REVISIÓN PLAN DE MANEJO DE TRÁNSITO, TRABAJOS DE SEÑALIZACIÓN VIAL FRENTE A PANDUIT

DIRECCIÓN GENERAL DE INGENIERÍA DE TRÁNSITO
DEPARTAMENTO DE REGIONALES

MOPT-03-05-01-00753-2022

Figura 5. Propuesta para zonas de trabajo.

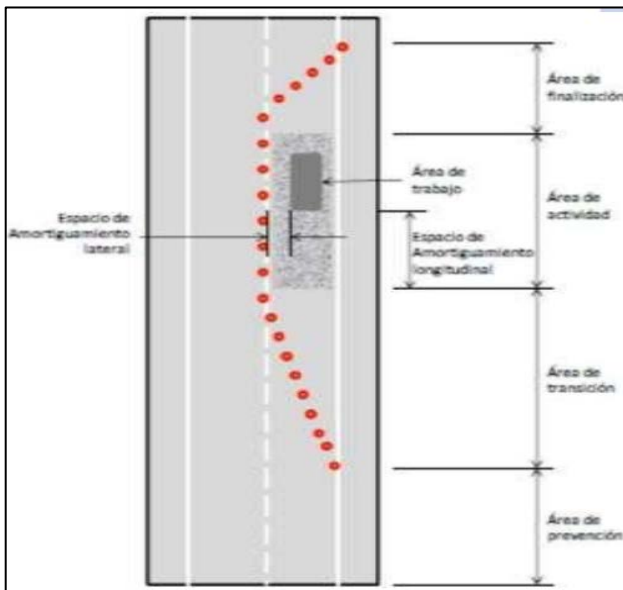
En este caso las áreas se determinan de acuerdo a la velocidad vigente, (40 km/h) por lo tanto las cotas son:

- Área de prevención: 125 m.
- Área de transición: 20 m.
- Área de convergencia: 75 m.
- Amortiguamiento longitudinal: 1 m
- Área de trabajo o actividad: 200-700 m
- Área de finalización 30 m.
- Señales verticales R-2-9, R-2-6, PP-14-3, PP-11-6 y PP13-8.

Esta configuración coincide con el Reglamento. En la siguiente figura se muestra la propuesta para el área de prevención:

Figura 8. Diseño de conos.

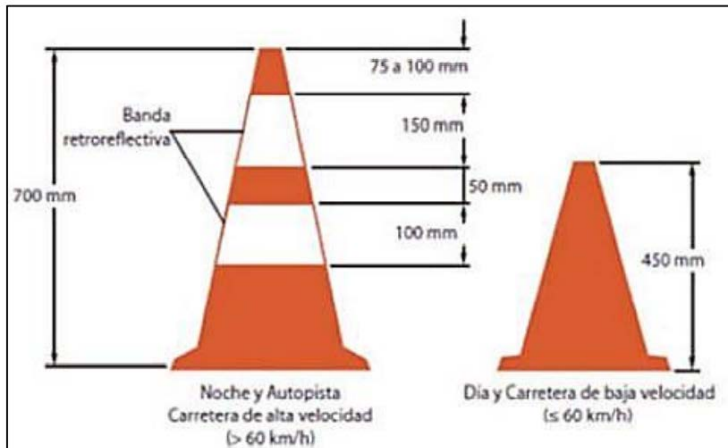
De acuerdo a la normativa, los conos deben cumplir con una separación máxima en las zonas de transición, las cuales dependen directamente de la velocidad, en este caso particular la velocidad en el sitio es de 40 km/h, por lo cual la separación máxima es de 8 metros, que es la distancia propuesta para el plan de manejo, su diseño es el siguiente:

El diseño de conos cumple con el Reglamento.
